**Modulo per la presentazione delle osservazioni per i piani/programmi/progetti sottoposti a procedimenti di valutazione ambientale di competenza statale**

ID: Codice procedura (ID\_VIP/ID\_MATTM):10844

Impianto per la produzione di energia elettrica da fonte eolica, costituito da 6 aerogeneratori della potenza complessiva di 37,2 MW, un sistema di accumulo da 25 MW e relative opere connesse in località "Rempillo" nel comune di Pitigliano (GR).

ALLEGATO alle OSSERVAZIONI all' IMPIANTO EOLICO denominato REMPILLO nel COMUNE di PITIGLIANO ( GR). Composto da n. 5 immagini e n. 5 pagine

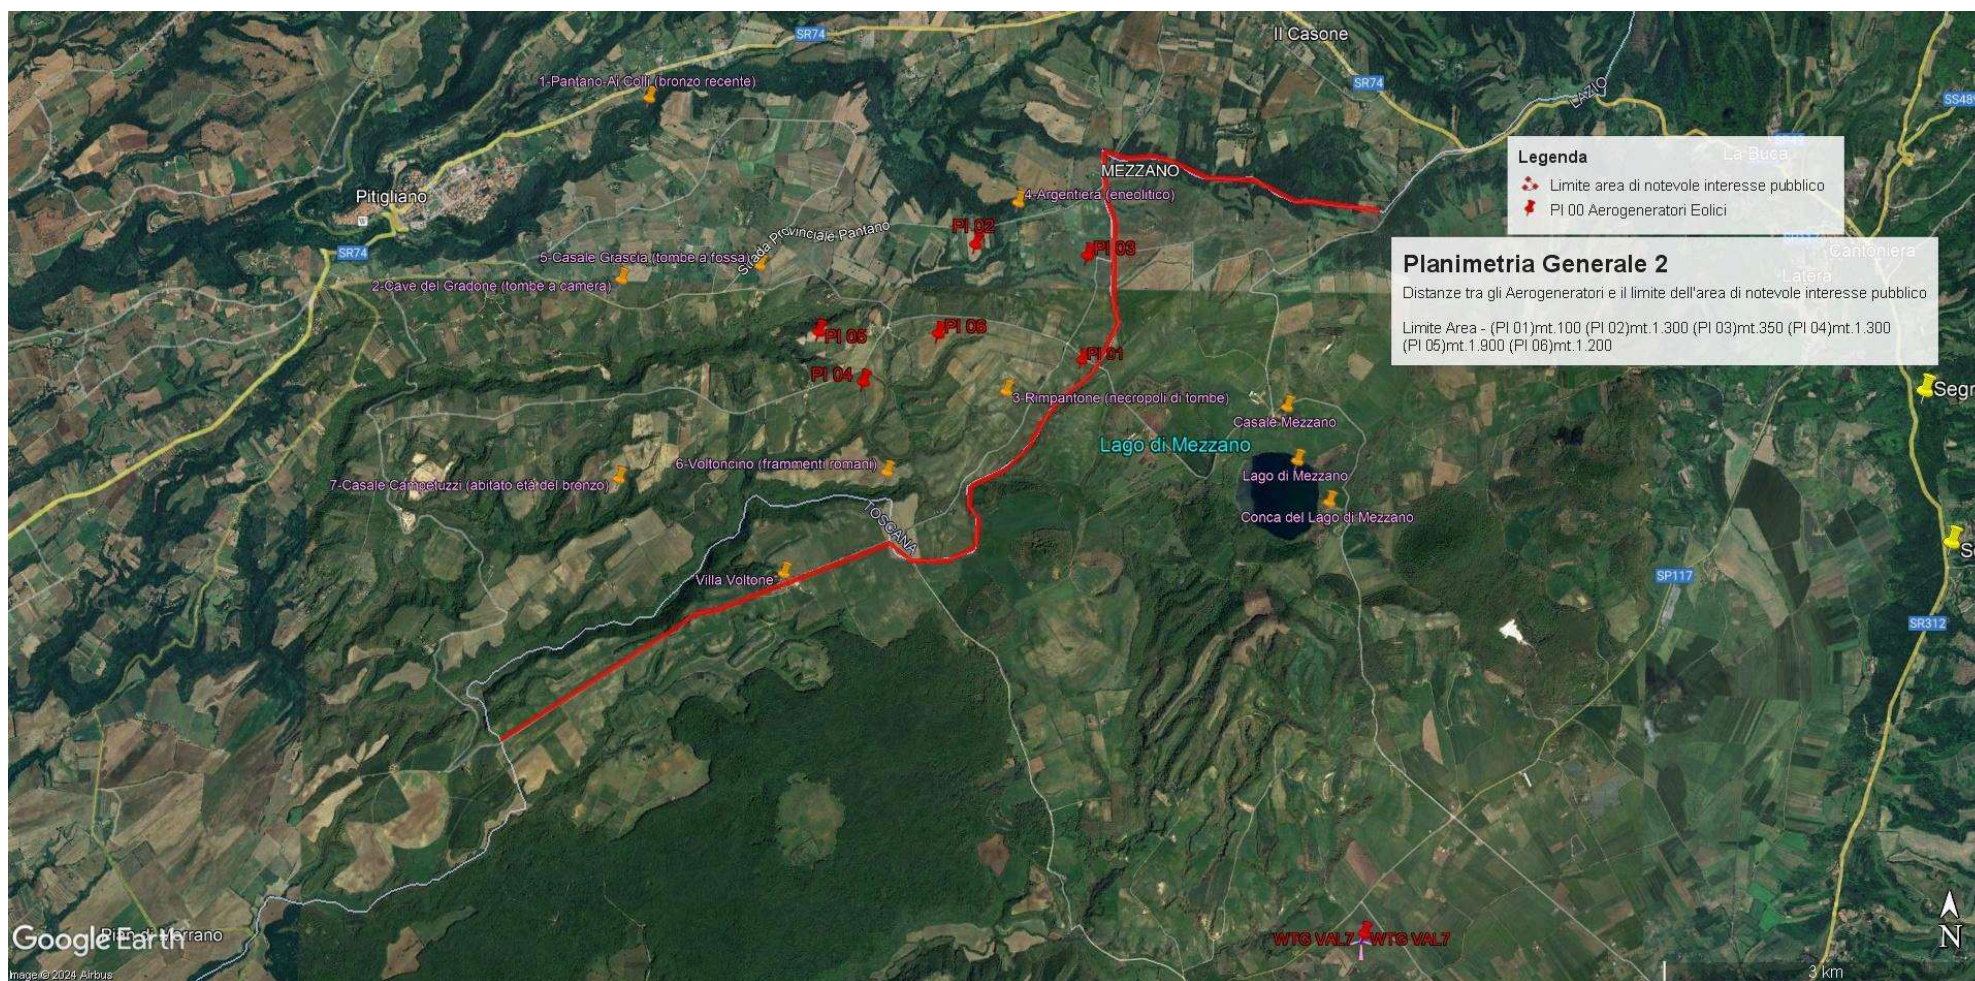
**Immagine n. 1.** Linea rossa indicante il confine Regioni Lazio-Toscana che coincide con parte del Perimetro del **vincolo di notevole interesse pubblico** ex art. 136 Codice Beni Culturali “ **Conca del Lago di Mezzano e territorio circostante**” ed i sei aerogeneratori localizzati con segnaposto rossi da P01 a P06 e ricadenti all’interno delle fasce di rispetto di 3 km dal bene vincolato e quindi in **area non idonea** al loro insediamento ( ex art 20 co. 8 lettera c quater del D.Lgs n. 199/2021 e ss.mm.ii).

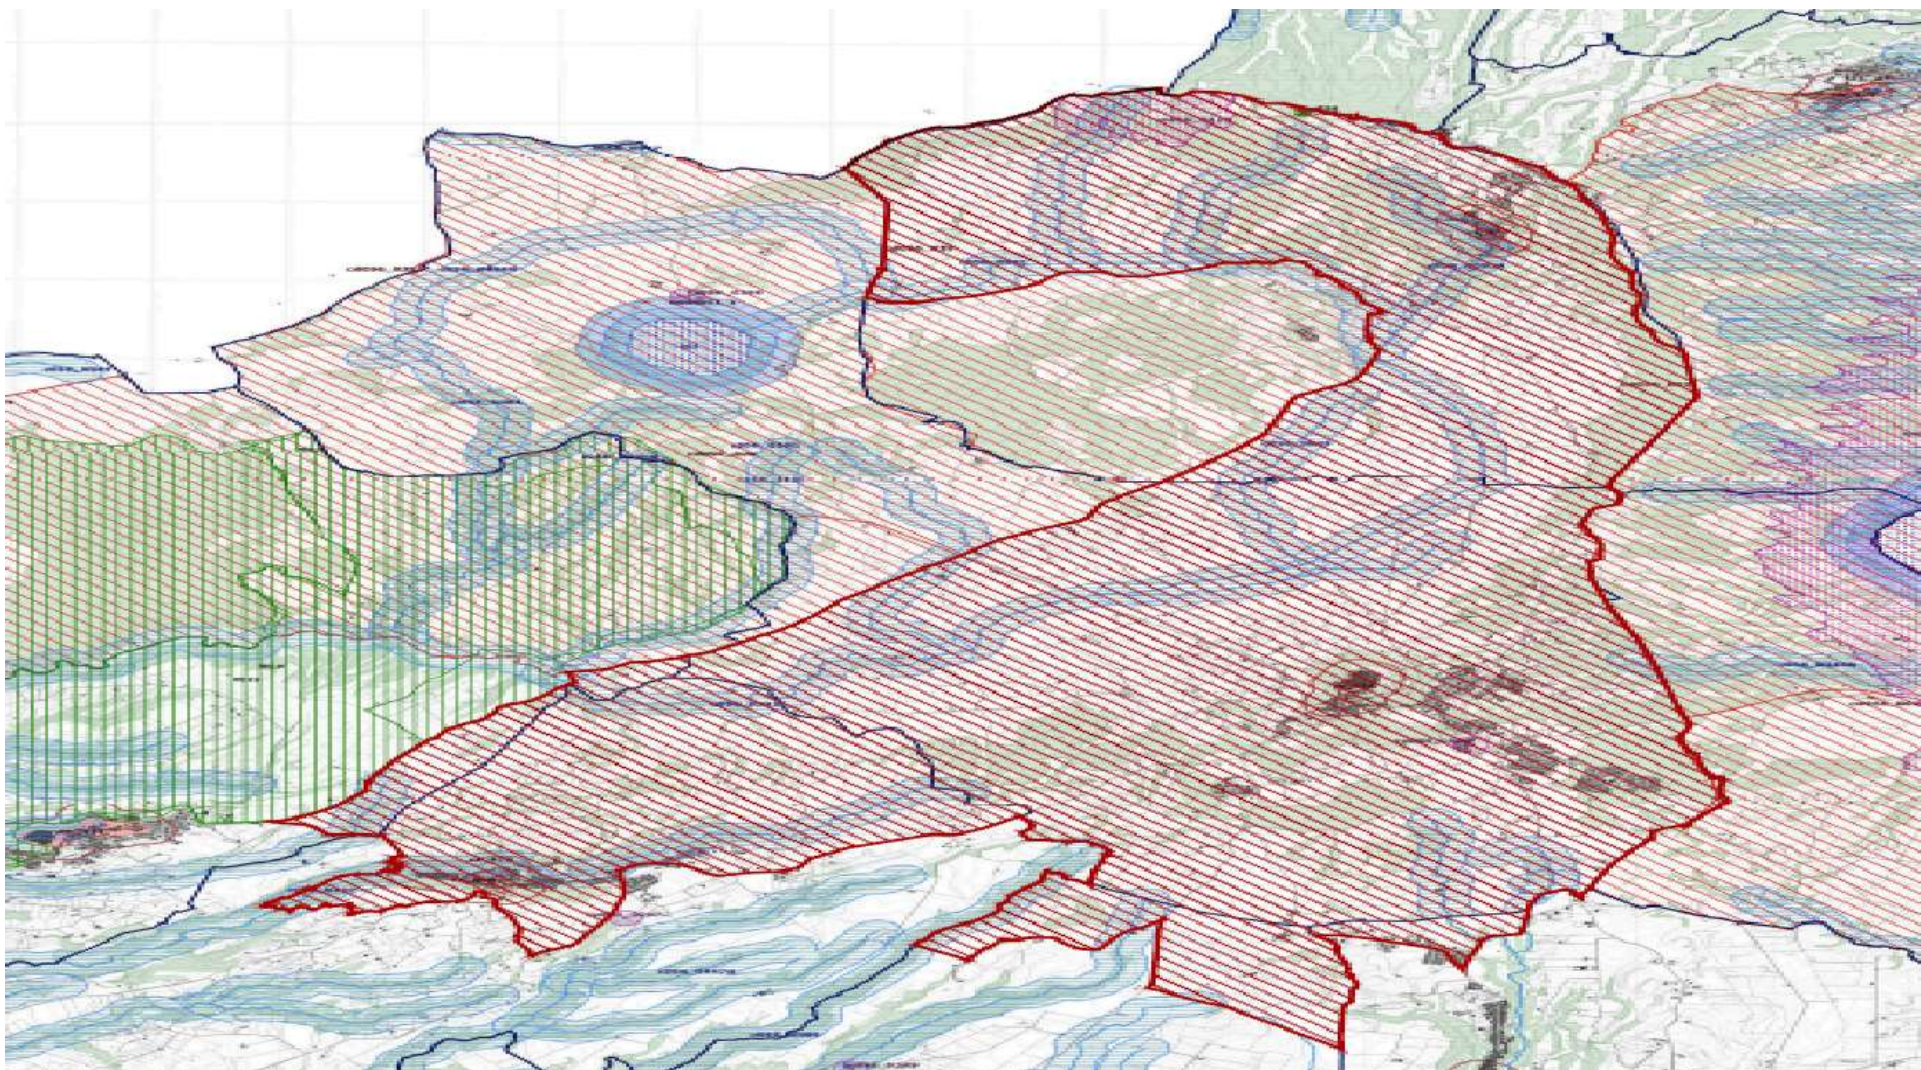
l'immagine n. 2 dell' ALLEGATO) all'area di notevole interesse pubblico " Conca del lago di Bolsena" (D.M. 24.10.1960). Praticamente una vasta zona che per interesse paesaggistico e naturalistico oltre che storico, archeologico e identitario rappresenta un unicum nel panorama nazionale.

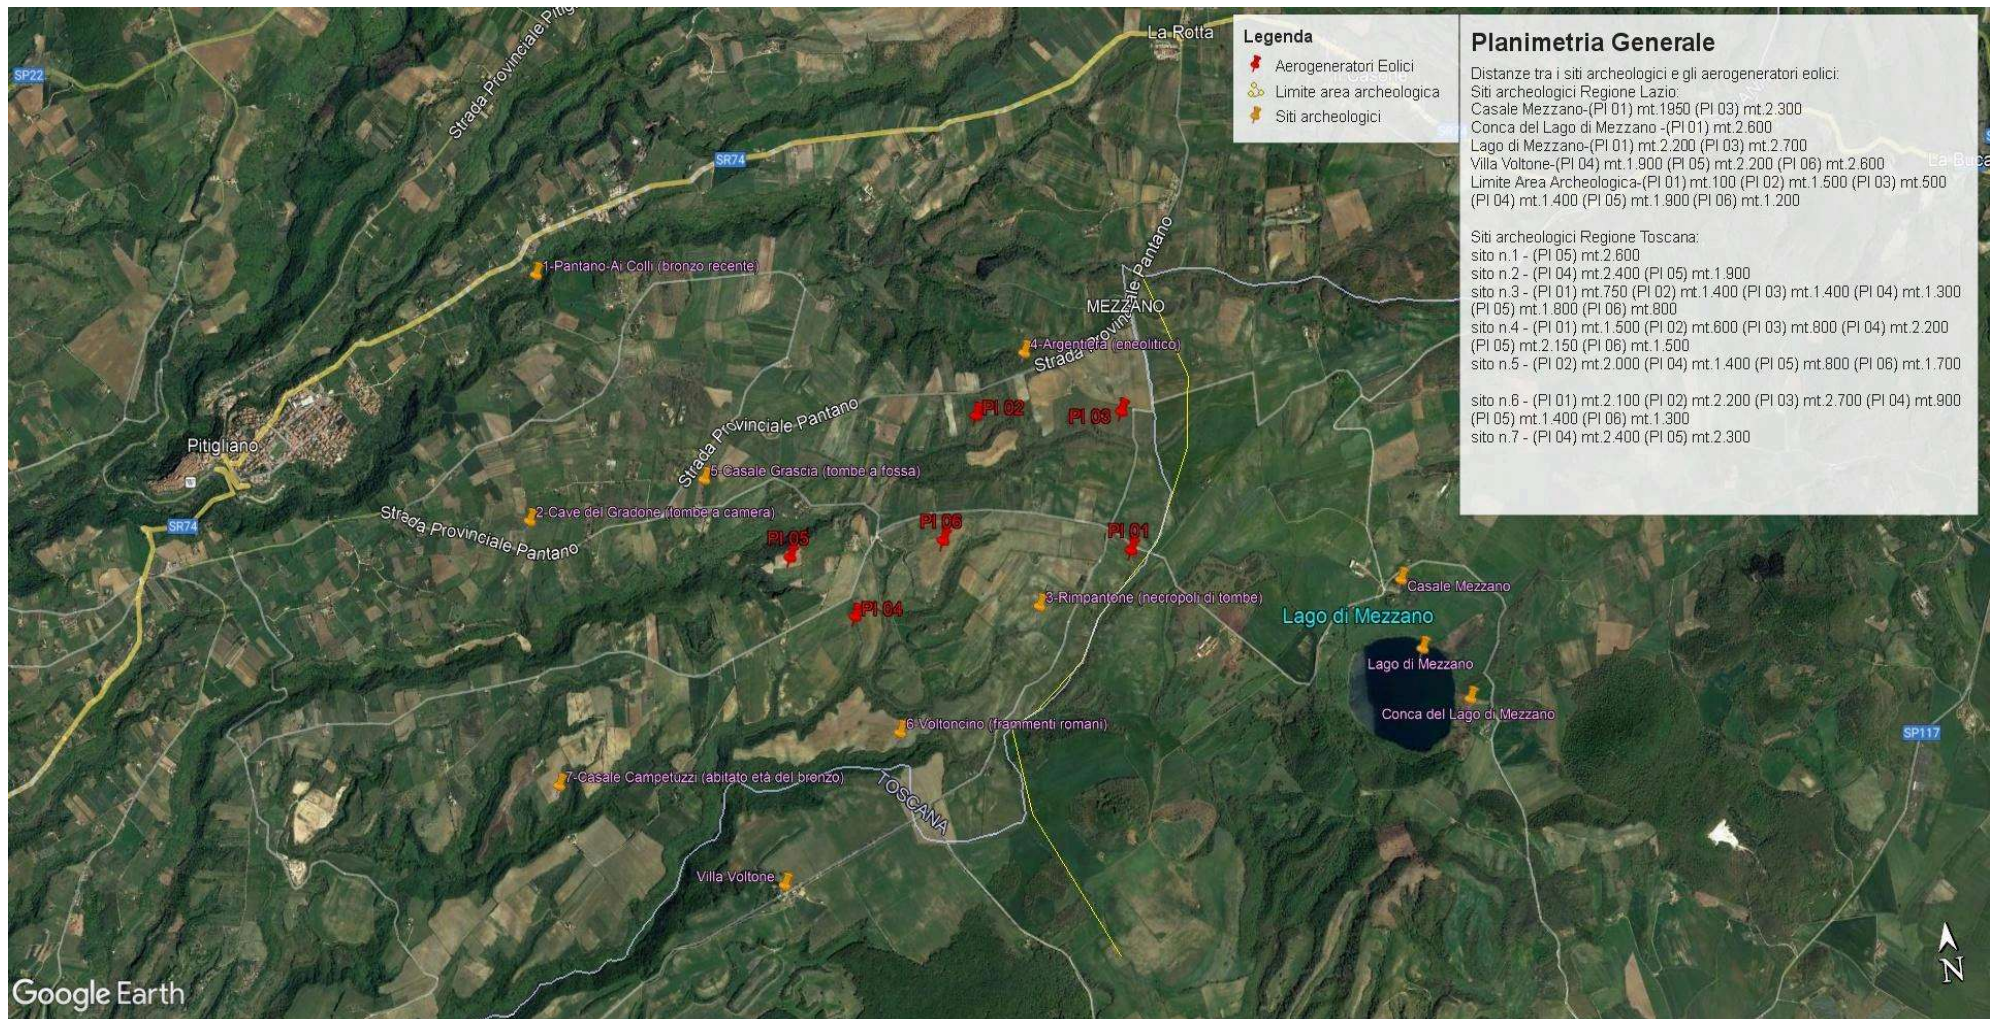
Inoltre, la zona in cui insisterebbe l'impianto eolico industriale Rempillo è compresa nelle fasce di rispetto di 3 km di diversi beni archeologici tutelati dalla parte II del Codice dei Beni Culturali (vedi

Allegato, immagine n. 3). Inoltre le pale P04 e P05 ricadono all'interno di un'area archeologica che la Proponente vorrebbe cancellare per il semplice fatto che non è riportata nel documento regionale ma nel documento provinciale come meglio dettagliato nell'Osservazione n. 5. Alla luce di quanto documentato appare chiaro quindi che la collocazione dell'impianto non ha tenuto conto alcuno dei vincoli dell'area nella quale è stato progettato e l'inserimento dell'impianto eolico nel paesaggio e sul territorio non è corretto (Allegato IV delle Linee guida nazionali di cui al D.M dello Sviluppo economico del 10.09.2010).

**Immagine n. 3.** Impatti dei sei aerogeneratori ( in rosso) ricadenti nelle fasce di rispetto dei 3 km dai Beni Culturali ( in giallo) e quindi in **area non idonea** al loro insediamento ( ex art 20 co. 8 lettera c quater del D.Lgs n. 199/2021 e ss.mm.ii). **Inoltre si segnala che le pale P04 e P05 ricadono all'interno di un'area archeologica e quindi in altra area non idonea.**

**Immagine n. 4** Situazione di saturazione da impianti FER nella provincia di Viterbo. Non sono riportati gli impianti fotovoltaici e agrivoltaici che hanno inciso per buona parte nel cumulo di impianti FER per superare già nel 2023 gli obiettivi del PNIEC assegnati alla Regione Lazio per il 20230.

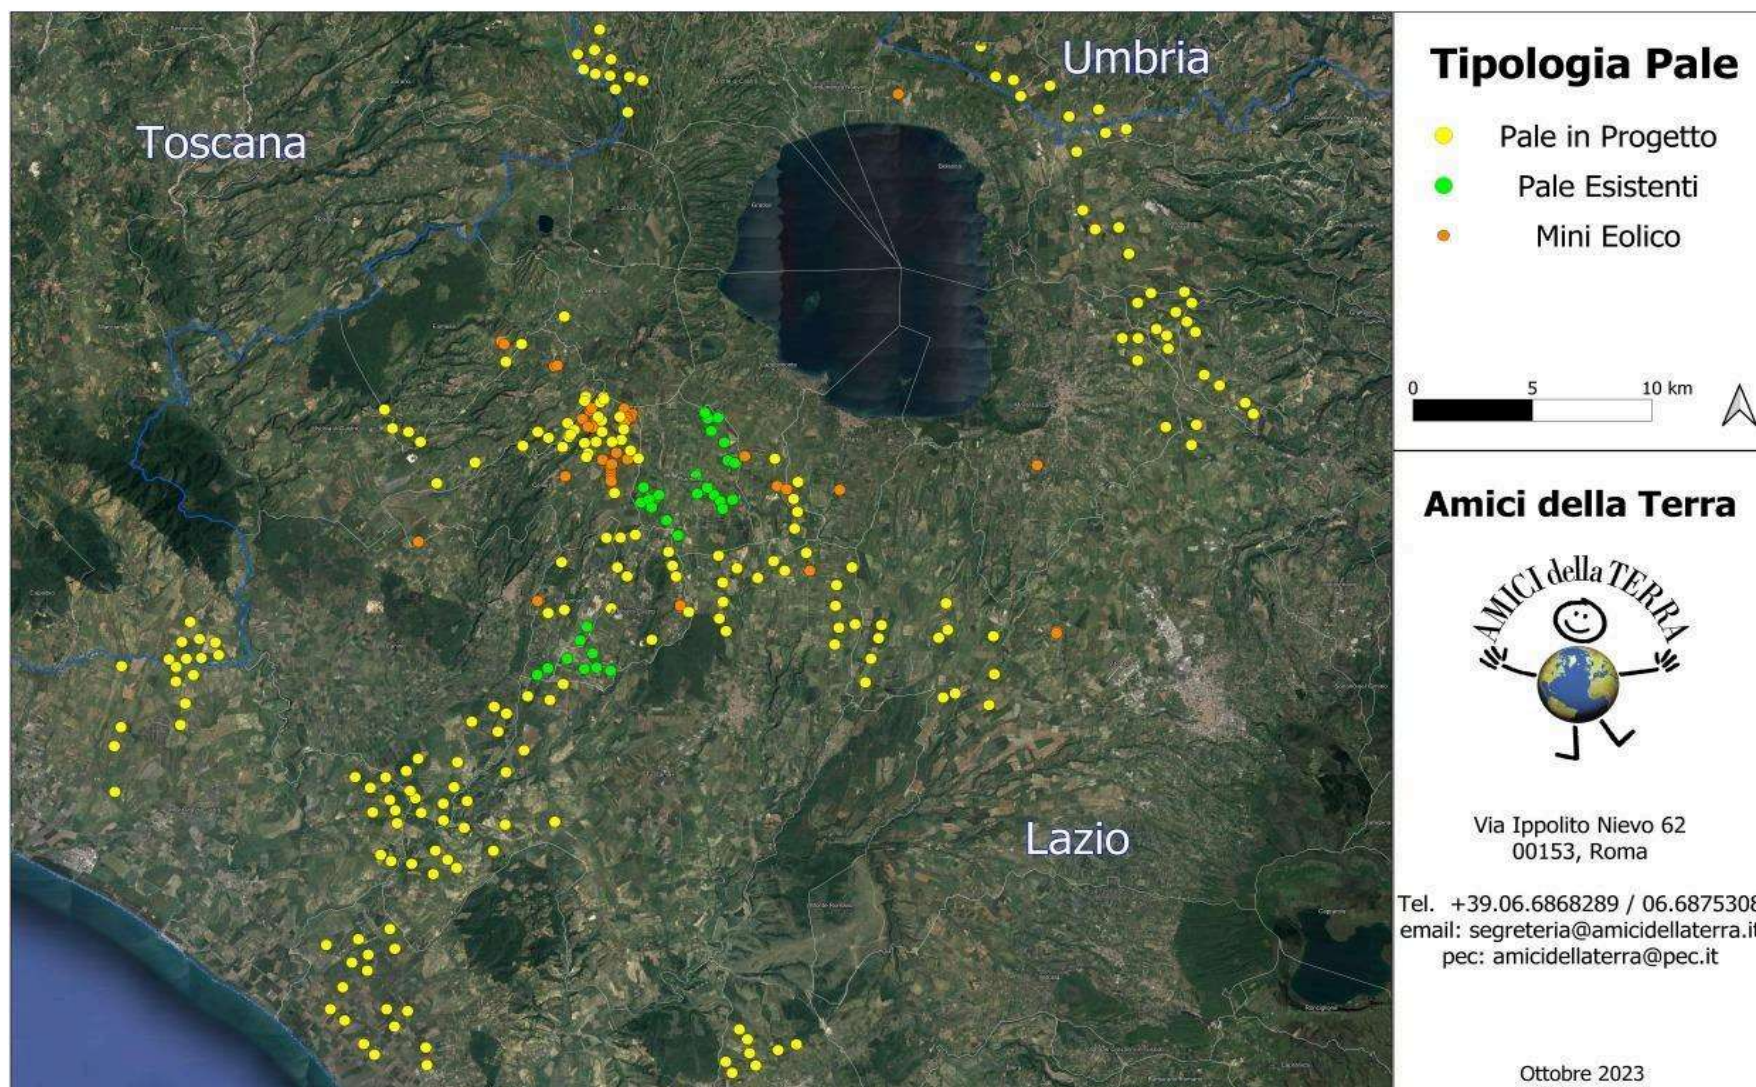
nn. 1 e 2 e crea anche degli impatti negativi anche sui beni naturalistici come verrà dettagliato nell'Osservazione n. 4. Inoltre andrebbe a sommarsi al già enorme cumulo di impianti eolici e fotovoltaici e geotermici che già creano una elevata criticità ambientale nella provincia di Viterbo e interferiscono anche con il territorio toscano come si può vedere dalle immagini nn. 4 e 5 dell'Allegato n. 1.
